RAPPORT FINAL DU COLLEGE D'EXPERTS MANDATS D'ÉTUDE PARALLÈLES

RC 151-B-P

Viaduc du Cudrex - Assainissement et renforcement

Viaduc RC 151 sur CFF et rte com. du Cudrex dit Viaduc du Cudrex

SYNOPTIQUE

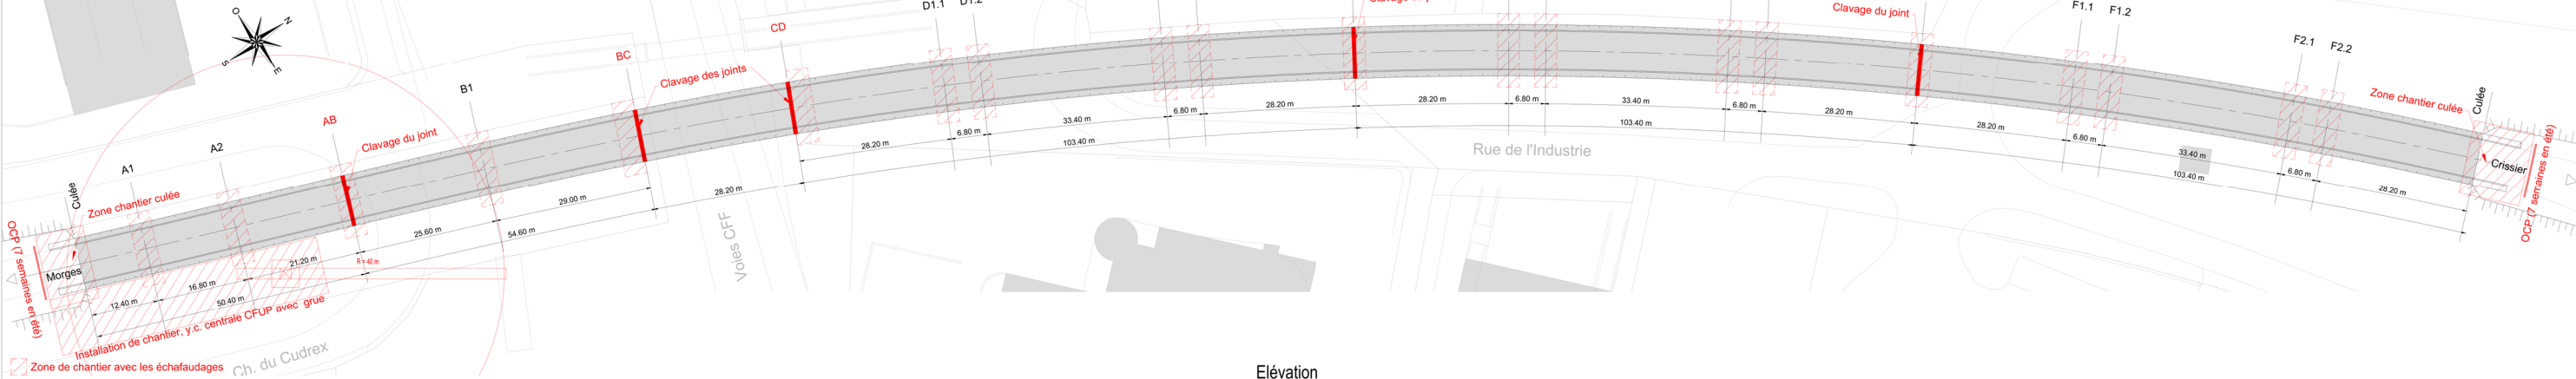
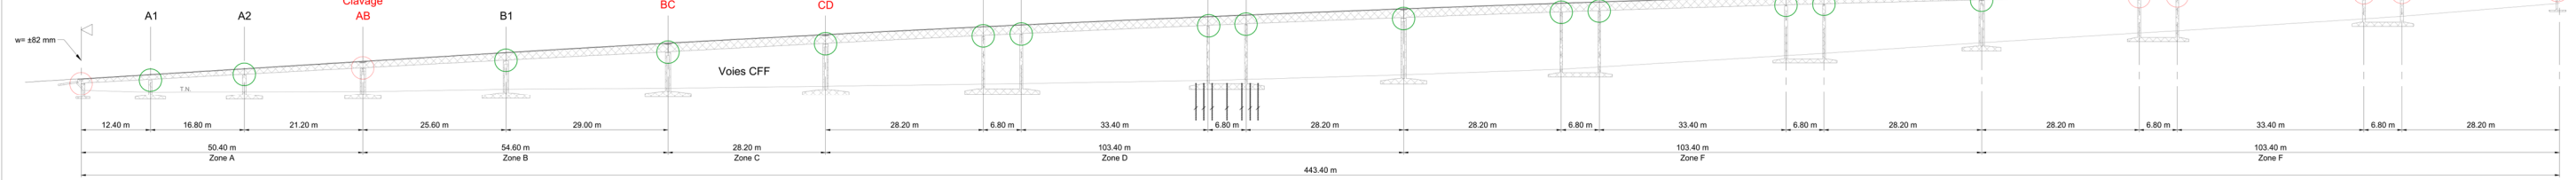
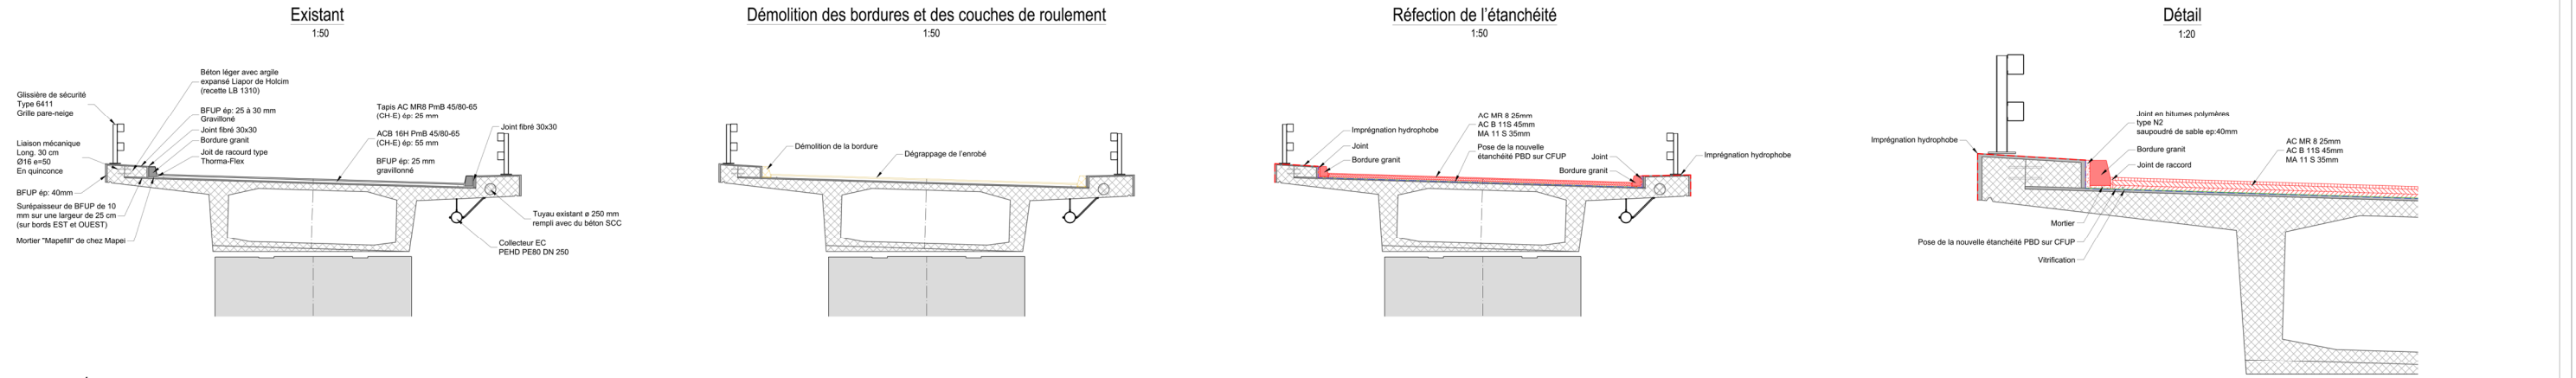
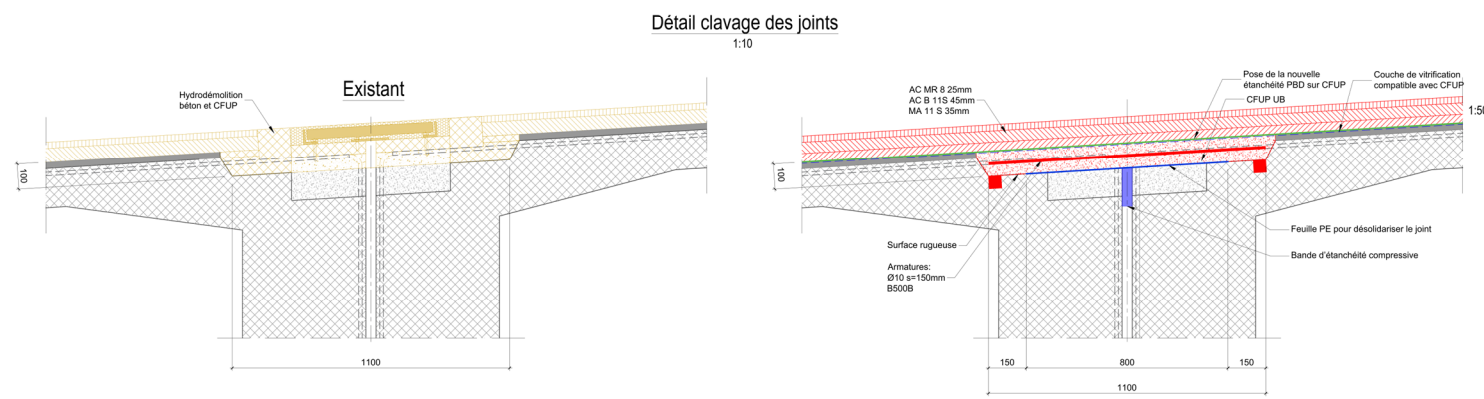
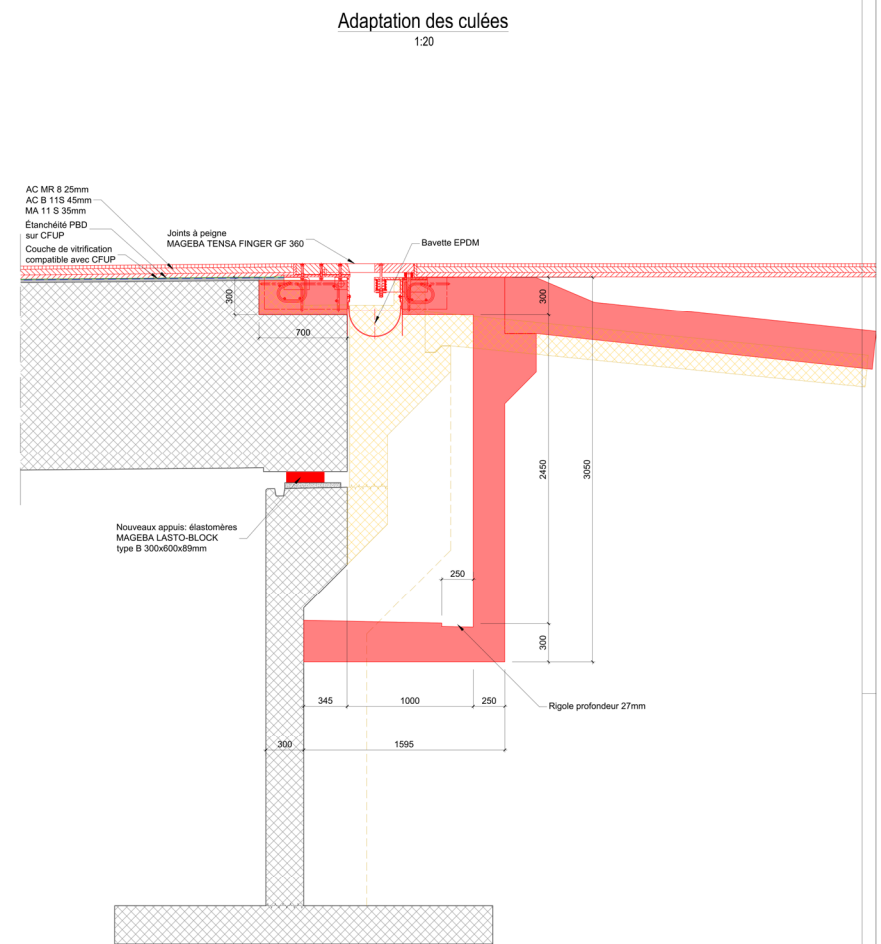
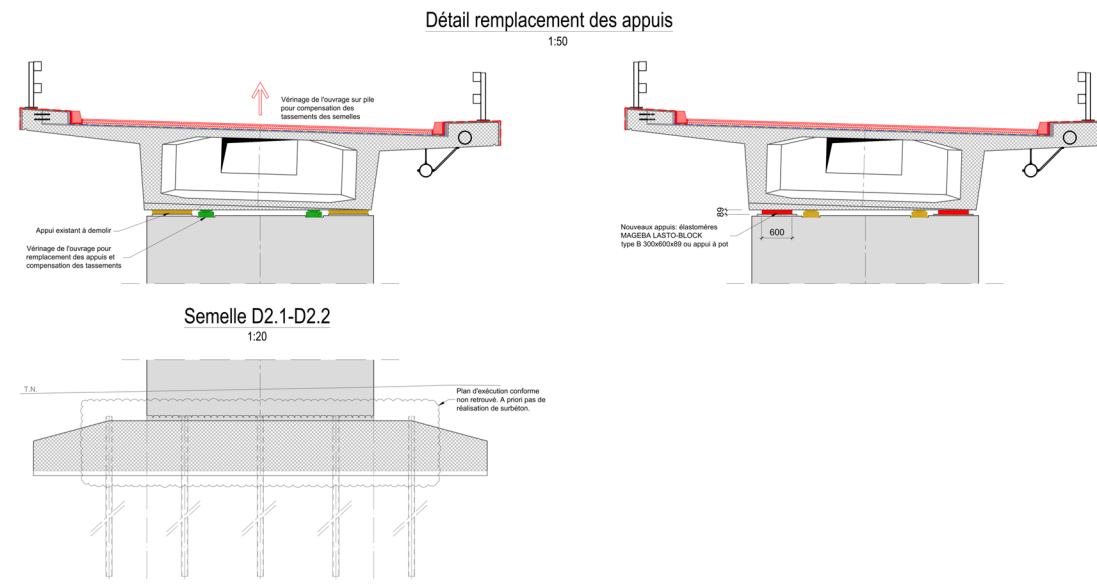
Le projet final présenté par le bureau T est innovant et efficace. Les propositions techniques apportées suggèrent une volonté claire de rationaliser les interventions tout en maintenant une continuité structurelle du tablier.

L'approche retenue pour le clavage, à savoir le principe de « Link Slab », bien que fondé sur une vérification ELS, est audacieux et souligne l'effort d'optimisation développé par le bureau T. Le collège d'experts est convaincu qu'il serait essentiel de renforcer les dispositions du clavage afin d'assurer une plus grande marge de sécurité tenant compte de toutes les incertitudes inévitables dans ce type de problématique, ainsi qu'une plus grande robustesse au concept notamment sous les cas de charges sismiques.

Les interventions envisagées sur les piles, sont relativement minimales grâce au concept général du « Link Slab » et au changement stratégique des appareils d'appuis. Un ajustement ciblé permettrait néanmoins de conforter le fonctionnement des piles courtes et d'assurer le bon changement des appareils d'appuis.

La conception des culées proposées est classique mais le collège d'experts souligne que les détails dessinés sont perfectibles et émet quelques réserves quant au dimensionnement des joints de chaussée.

Les choix techniques relatifs au revêtement et à l'étanchéité s'inscrivent dans les standards courants éprouvés. Les épaisseurs pourraient être revues dans une démarche d'optimisation des coûts. Le traitement des bordures et la gestion des eaux représentent des opportunités supplémentaires, peu développées dans ce projet, qui permettraient d'assurer une meilleure durabilité pour l'ouvrage.

Le phasage des travaux, concentré sur une période annuelle, reflète une démarche pragmatique visant à limiter l'impact des interventions.

Les investigations complémentaires pourraient être orientées de manière plus ciblée afin de renforcer la compréhension des mécanismes structuraux essentiels au comportement global de l'ouvrage et au choix stratégique du « Link Slab ».

Le collège d'experts souhaite souligner que le projet présente un caractère audacieux et une certaine optimisation dans sa conception. Toutefois, il émet des réserves quant à la pertinence de la solution « Link Slab » pour assurer la liaison de longs éléments d'ouvrages multi-travées, en particulier au regard des efforts significatifs susceptibles de se développer entre ces éléments. Dès lors, il estime que les enjeux du projet n'ont pas été résolus de manière suffisamment fiable pour garantir le bon fonctionnement de l'ouvrage sur un horizon de 60 ans, sans risque de devoir procéder à de nouvelles interventions lourdes.
